Dodatek č. 1 ke smlouvě o dílo – stavební práce
"Chodník a autobusová zastávka v obci Mutkov " – část 2
(dále jen „smlouva“)

Změnový list č. 1 "Chodník a autobusová zastávka v obci Mutkov" – část 2

Žádost o záměnu vpustí u projektu „Chodník a autobusová zastávka v obci Mutkov“

Zdůvodnění změny:

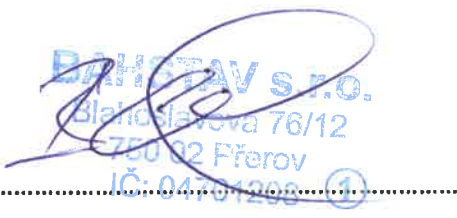
- Předmětem změny je záměna obrubníkových vpustí za standardní uliční vpusti s ohledem na změnu požadavků SSOK ze dne 16.10.2019

Méně práce	- 49 964,50 Kč bez DPH
Vícepráce	64 833,00 Kč bez DPH
Finanční dopad změny:	Dopad do ceny o 14 868,50 Kč bez DPH
